STAVBY VODNÍHO HOSPODÁŘSTVÍ A KRAJINNÉHO INŽENÝRSTVÍ

VEDOUCÍ PROJEKTU	VYPRACOVAL	KONTROLOVAL	AUTORIZACE	STAVBY VODNÍHO HOSPODÁŘSTVÍ A KRAJINNÉHO INŽENÝRSTVÍ  ŠINDLAR s.r.o., Na Brně 372/2a, 500 06 Hradec Králové, IČO 260 03 236		
Ing. Tereza Kaplanová Šindlarová	Ing. Tereza Kaplanová Šindlarová	Ing. Miloslav Šindlar	Ing. Miloslav Šindlar			
KRAJ: Plzeňský		STAVEBNÍ ÚŘAD: Rokycany				
KATASTRÁLNÍ ÚZEMÍ: Kamenný Újezd u Rokycan, Rokycany, Nová Huť				DATUM	SRPEN 2022	
INVESTOR: Obec Kamenný Újezd, Kamenný Újezd 18, 337 01 Rokycany				STUPEŇ	DUR	
Přírodě blízká protipovodňová opatření na toku Klabava v obci Kamenný Újezd				ČÍSLO ZAKÁZKY	20190038	
				SOUŘADNÝ/VÝŠKOVÝ SYSTÉM		
				INTERVAL VRSTEVNIC		
Zpráva o projednání projektu s veřejností				MĚŘÍTKO	ČÍSLO KOPIE	
				Č. VÝKRESU

Schéma 1 změn v návaznosti vypořádání připomínek občanů

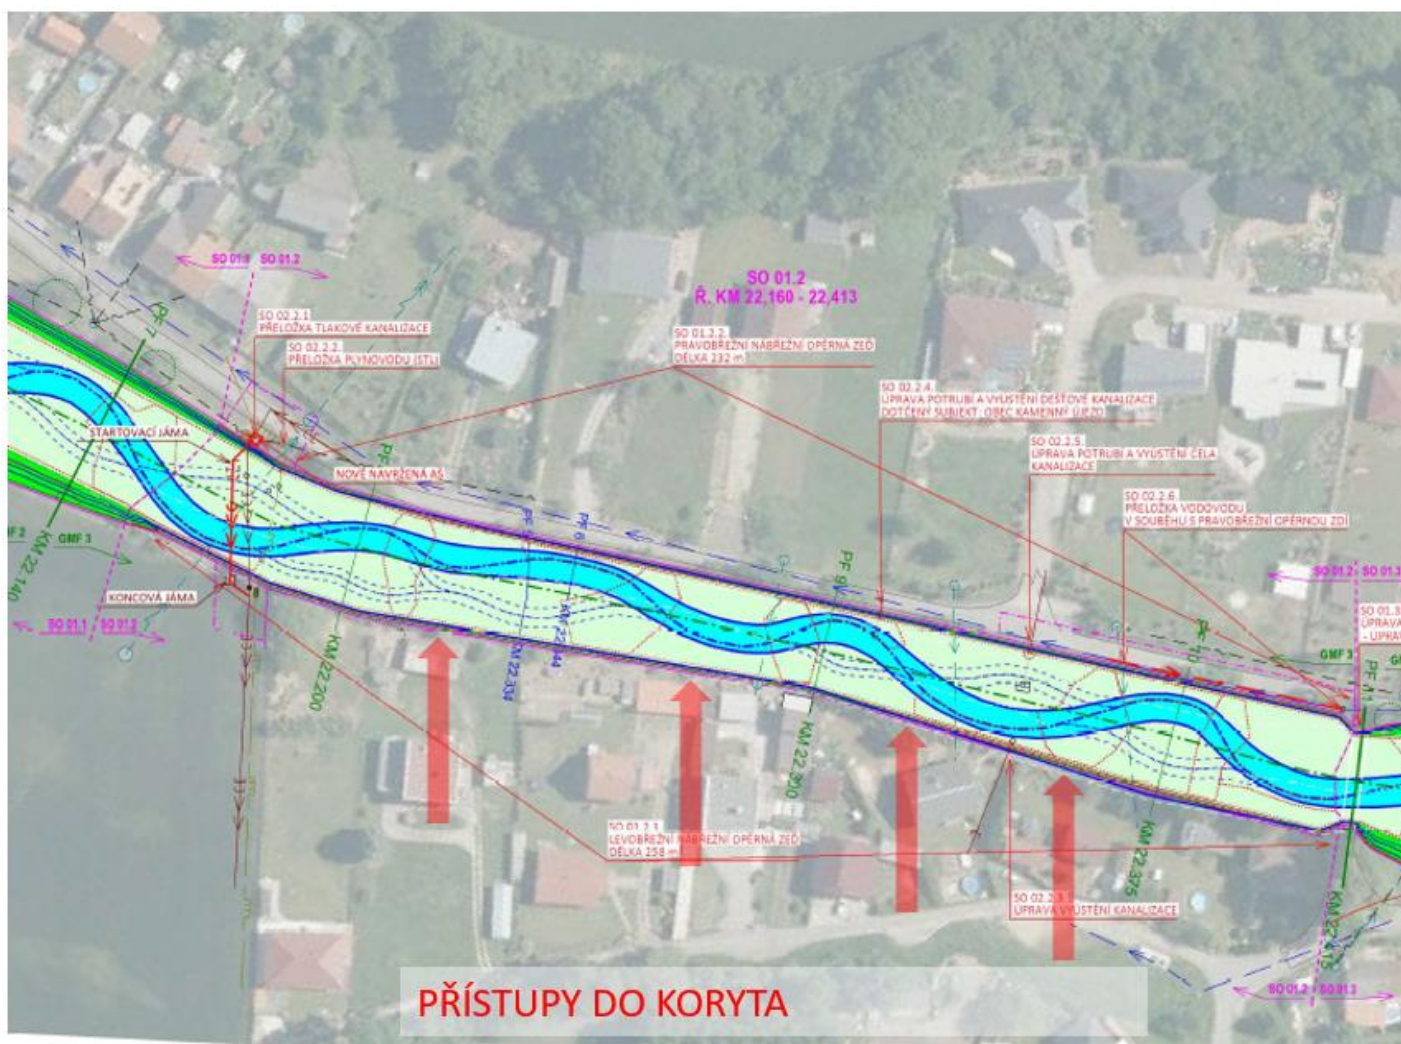
Další připomínky se týkaly podrobné situace vlastníků nemovitostí v konkrétní lokalitě, zejména přidání, nebo odebrání přístupů k vodě. Schéma 1 a schéma 2 níže přehledně zobrazuje všechny vypořádané připomínky.

**ZRUŠENÍ SJEZDU,
ZRUŠENÍ TRASY PRO PĚŠÍ A LAVIČEK**
